改善箇所説明図

テールセクション及びヒート
シールドを外した拡大図

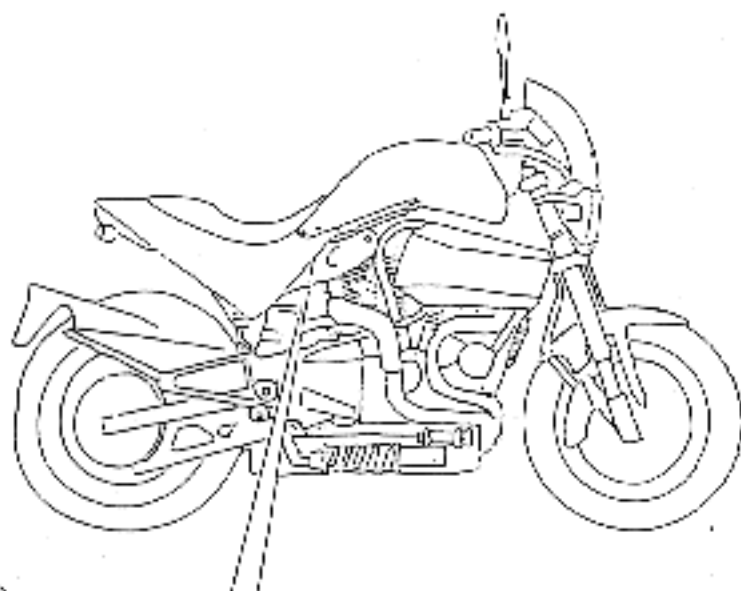
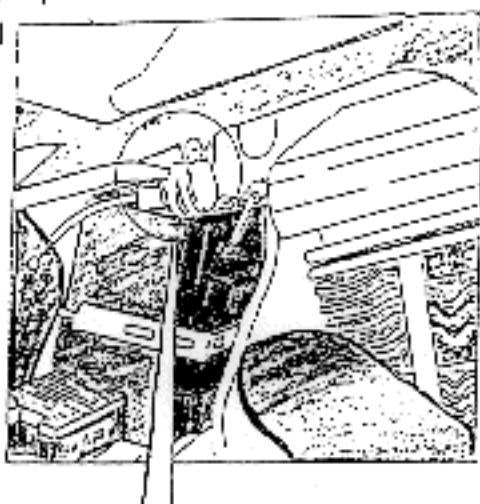
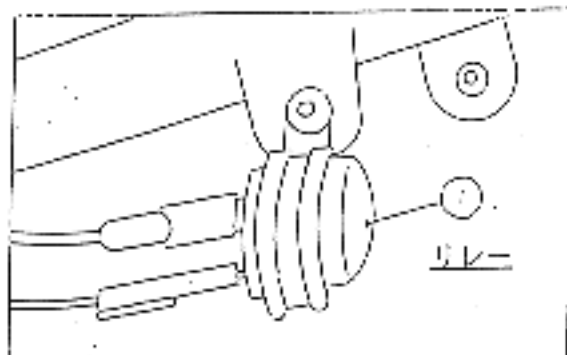
基準不適合箇所

方向指示器のリレーの構造が不適切なため、方向指示器の新線や電球が切れた状態において、方向指示の点滅が異常である旨を運転者に表示することが出来ないおそれがある。

改善内容

全車両、当該リレーを対策部品と交換する。

リレーの形状
旧型：円筒型
新型：四角型
